**ПЛИТЫ МОДЕЛЬНЫЕ ЧУГУННЫЕ ДЛЯ ОПОК РАЗМЕРАМИ В СВЕТУ
800×700 мм НА ФОРМОВОЧНЫЕ ЛИТЕЙНЫЕ МАШИНЫ
С ПОВОРОТОМ ПОЛУФОРМЫ БЕЗ ДОПРЕССОВКИ**

**ГОСТ
20096—74**

Изменение № 1 ГОСТ 20096—74 Плиты модельные чугунные для опок размежами в свету 800×700 мм на формовочные литьевые машины с поворотом полуформы без допрессовки. Конструкция и размеры

Черт. 1

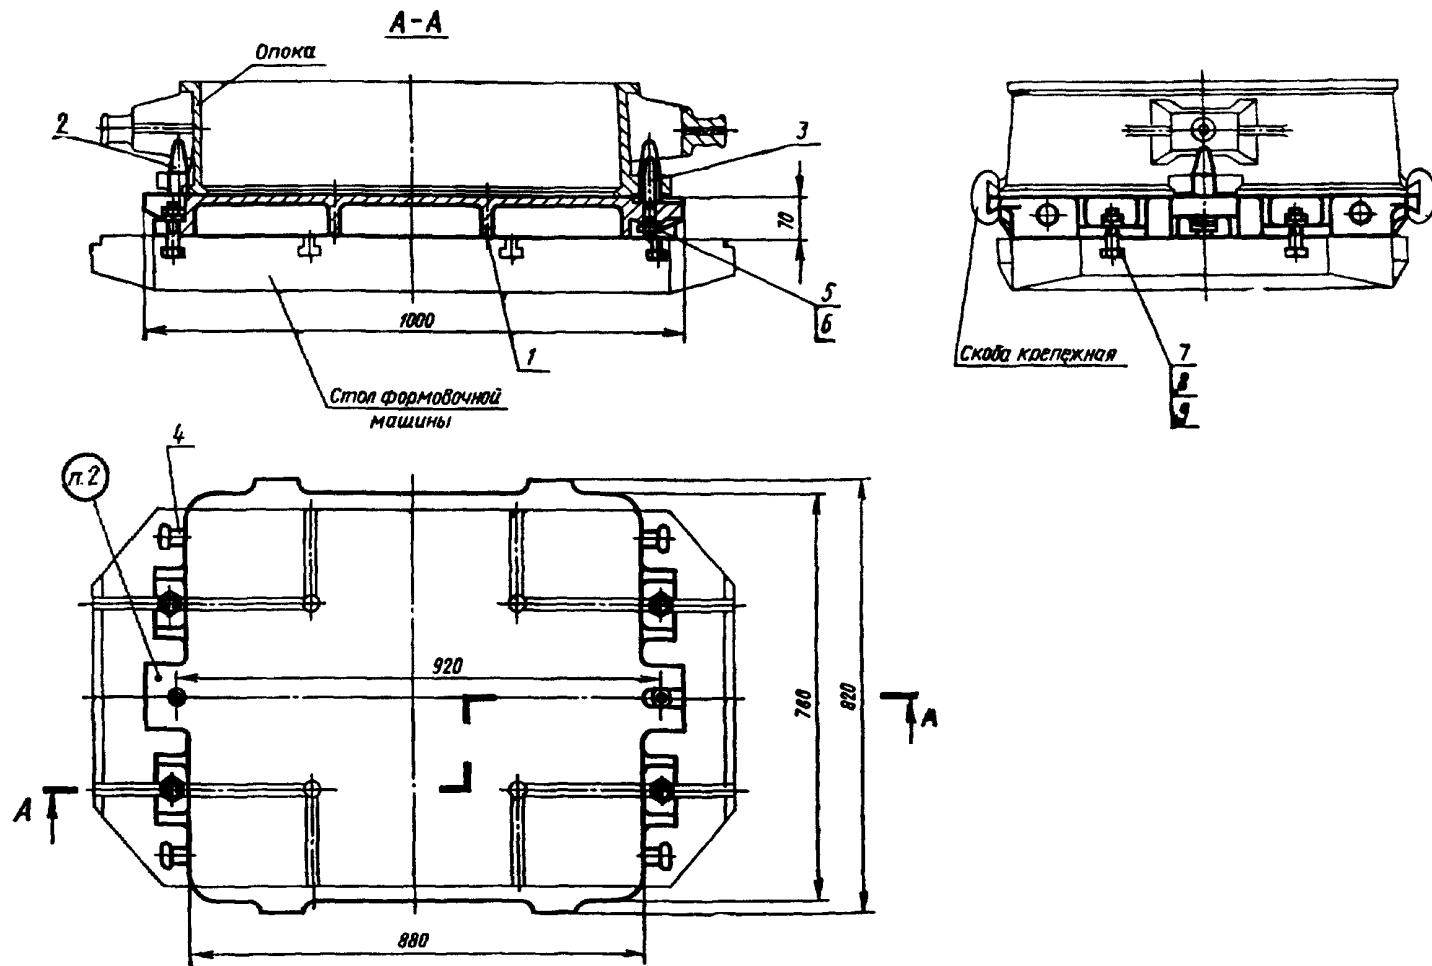
Пункт 1. Чертеж 1. Подрисуночная подпись. Заменить обозначение болта (поз. 8): $M20 \times 70.66.05$ по ГОСТ 7808—70 на 7002—2585 по ГОСТ 13152—67.

Пункты 1, 3. Чертежи 1, 2. Заменить слова: «Теоретическая масса» на «**Масса, не более**».

Черт. 2

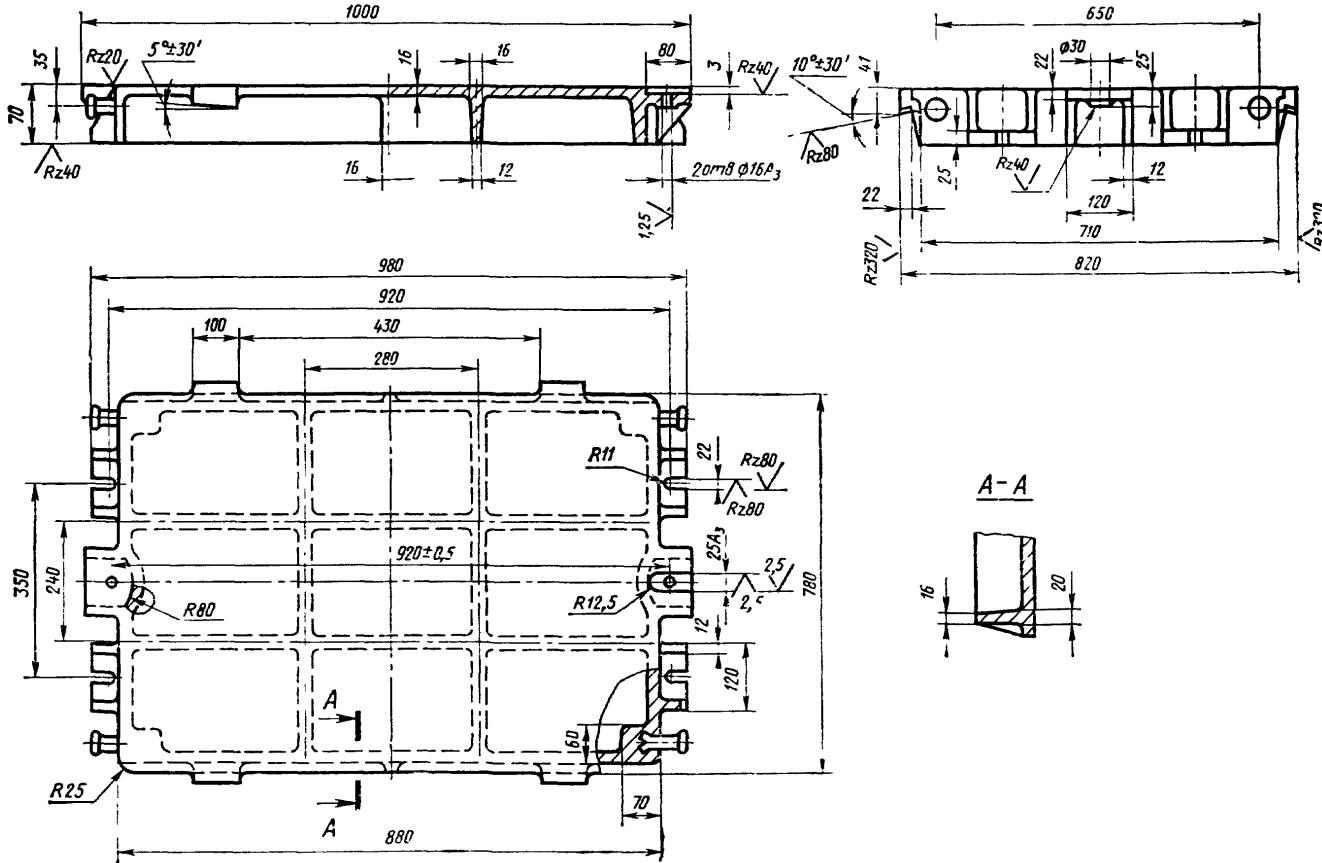
Пункт 3. Чертеж 2. Заменить обозначение: A_3 на Н8.
